Référence de l'avis relatif à la sécurité : FFID ECN\_003504.

# **AVIS URGENT : NOTIFICATION RELATIVE À LA SÉCURITÉ**

## **FUJIFILM DR-XD1000(FDR Nano) Contremesure de consolidation du bras**

**Plaque signalétique affichant le numéro de série (SN)**

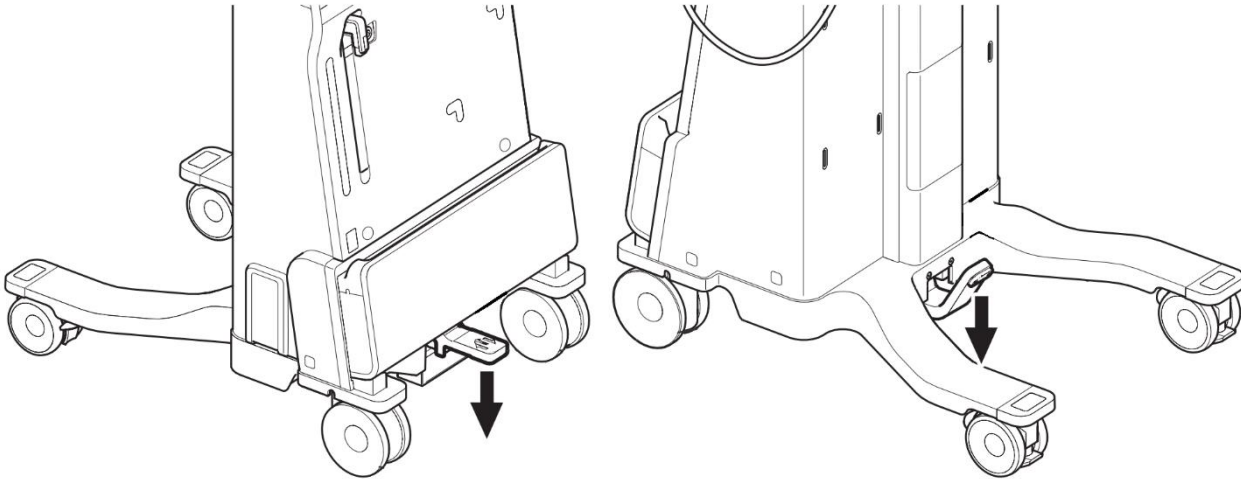
Tout équipement dont les quatre derniers chiffres (XXXX) du SN sont 1993 ou moins fait l'objet du présent avis urgent de sécurité (FSCA). Un équipement dont les 4 derniers chiffres (XXXX) du SN sont 1994 ou plus n'est pas concerné par le présent avis urgent de sécurité (FSCA).

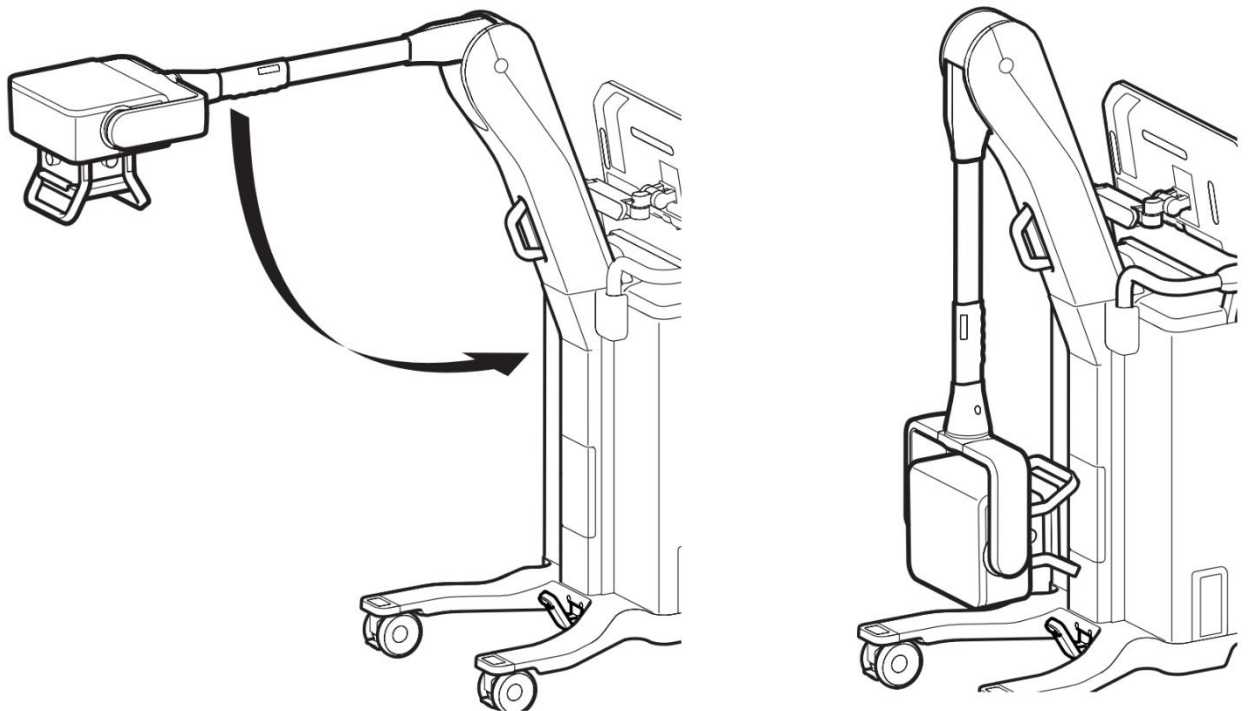
1. Régler la position de la pédale de verrouillage de la roulette sur [Bas] et immobiliser le chariot de radiographie.

2. Ramener le bras dans sa position de repos.

3. Pousser le bras de tête par le côté et vérifier les éléments suivants de face.  
Si la moindre anomalie est observée, veuillez cesser d'utiliser le dispositif et nous contacter aux coordonnées mentionnées en page 1.
- (1) Veillez vous assurer que l'écart entre les jonctions du couvercle en résine ne s'élargit pas.
  - (2) Assurez-vous que le bras ne bascule pas contre le couvercle en résine.
